*Ministero dell' Ambiente
e della Tutela del Territorio e del Mare*

OGGETTO: [ID VIP 4560] Piano straordinario per l'accessibilità a Cortina 2021 - Progetto Definitivo. SS n. 52 "Carnica" - Lavori urgenti di ripristino e prolungamento della galleria paramassi Laste dal km 86+270 al km 86+555 ed installazione barriera paramassi in sommità muro esistente dal km 85+900 al km 86+000. Valutazione preliminare ai sensi dell'art. 6, c. 9 del D. Lgs. 152/2006. Nota Tecnica

Figura 5: Localizzazione degli interventi con riferimento alle Aree della Rete Natura 2000 (Fonte: Allegati alla Lista di controllo)

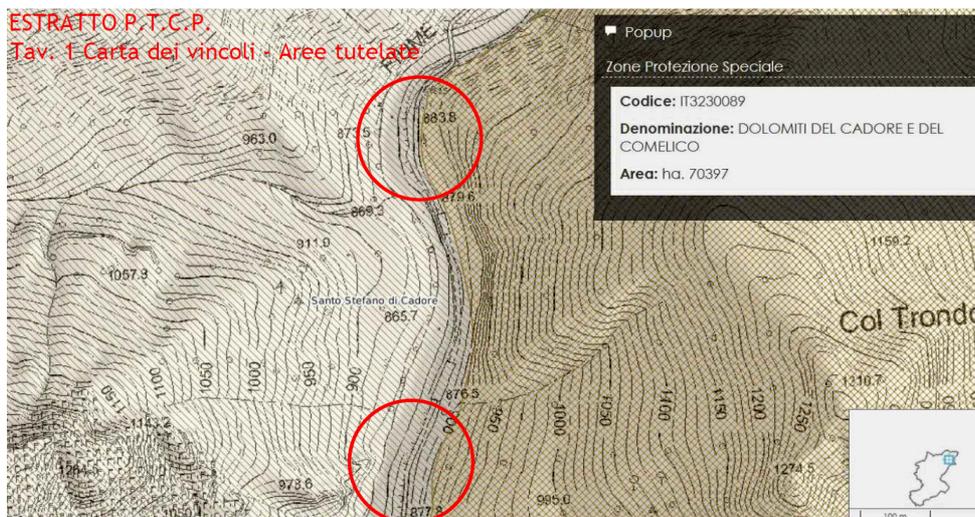
Ricadendo l'intervento progettuale all'interno della ZPS IT3230089 "Dolomiti del Cadore e del Comelico" ed essendo adiacente al SIC IT3230085 "Comelico – Bosco della Digola – Brentoni – Tudaio", in allegato alla Lista di controllo il proponente ha trasmesso lo studio per la valutazione di incidenza ambientale in fase di Valutazione Appropriata (Fase 2). Secondo quanto indicato nello studio citato, dall'esame degli elementi informativi e dalla individuazione e stima degli effetti derivanti dalla realizzazione del progetto sulle varie componenti ambientali in relazione ai siti appartenenti alla Rete Natura 2000 "[...] l'incidenza degli interventi in progetto risulta non significativa [...]". Dal momento che l'area interessata dagli interventi coincide con un tratto stradale già esistente, il proponente riporta che "[...] sia in fase di cantiere che in fase di esercizio, gli interventi previsti non genereranno alcuna alterazione significativa degli habitat, né delle specie, di cui alla ZPS ed al SIC della Rete Natura 2000 presenti nel contesto ambientale interessato [...]. Le lievi interferenze di suolo e sottosuolo in ambito locale, durante la fase di cantiere, non sono da intendersi significative [...]". Nella Relazione di incidenza il proponente riporta altresì indicazioni in merito alle misure di mitigazione e compensazione ambientale da attuare in fase di cantiere.

Tuttavia, ricadendo l’intervento all’interno dell’area ZPS IT3230089 “Dolomiti del Cadore e del Comelico” ed essendo limitrofo al SIC IT3230085 “Comelico, Bosco della Digola, Brentoni, Tudaio”, non essendo possibile escludere a priori incidenze significative su dette aree protette, ai sensi degli artt. 5 e 6 del DPR 357/97, si ritiene necessario che l’intervento venga sottoposto a Valutazione di Incidenza di competenza regionale.

Figura 6: Stralcio del Piano di Assetto Idrogeologico (Fonte: Allegati alla Lista di controllo)

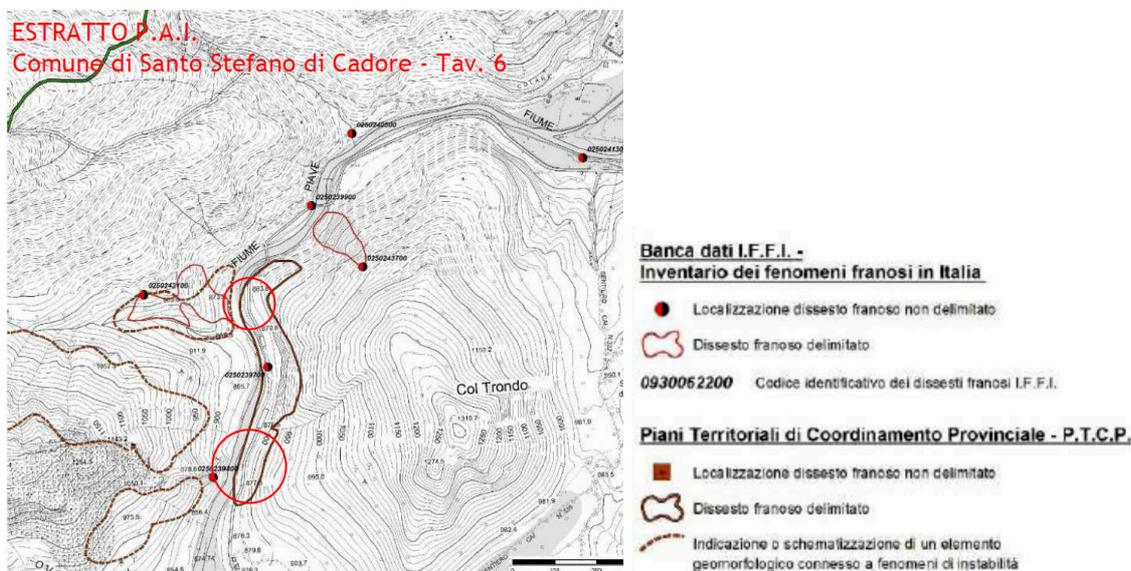
Con riferimento alle “Aree a rischio individuate nei Piani per l’Assetto Idrogeologico e nei Piani di Gestione del Rischio di Alluvioni” e all’eventuale interferenza degli interventi proposti con tali zone, al punto “8. Aree sensibili e/o vincolate” della “Lista di controllo”, il proponente riporta che la zona interessata dall’intervento ricade nell’area di Piano Territoriale di Coordinamento Provinciale (PTCP) denominata “dissesto franoso limitato”.

Pertanto, sulla base alle analisi e valutazioni sopra riportate, per quanto di competenza, è ragionevole sostenere che la proposta progettuale richiesta non sia da sottoporre a successive procedure di Valutazione Ambientale (verifica di assoggettabilità a VIA o VIA), fatta salva l’acquisizione di ogni altra necessaria autorizzazione e nulla osta, tra cui quella in materia idrogeologica di competenza dell’Autorità di Bacino Distrettuale delle Alpi Orientali.
